NUJNO VARNOSTNO OBVESTILO

Tibialne komponente / komponente modularnega sklepa modularnega sistema kolenske proteze Endo-Model – M

Tibialne komponente rotacijski in tečajni sistem kolenske proteze Endo-Model – SL

Endo-Model SL

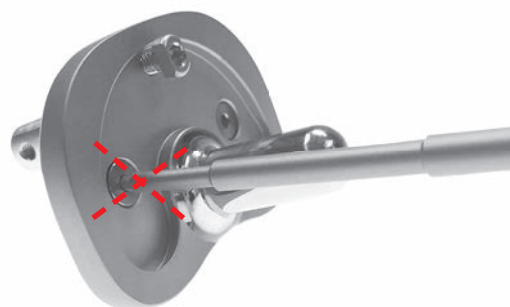
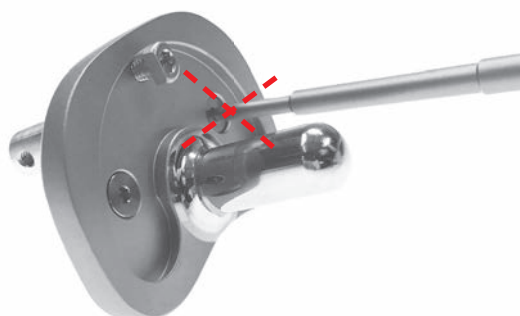
Če je treba uporabiti proksimalni distančnik Tilastan in bodisi enega bodisi obeh slepih vijakov modularne tibialne komponente ni mogoče odviti, je treba izvesti naslednjo prilagojeno kirurško tehniko.

= odstranitev vijaka ni mogoča?

Paziti je treba, da se med proksimalnim distančnikom Tilastan (polnim in polovičnim) in modularno tibialno komponento zagotovi homogen plašč cementa. Debelina plašča cementa mora biti 1–2 mm.
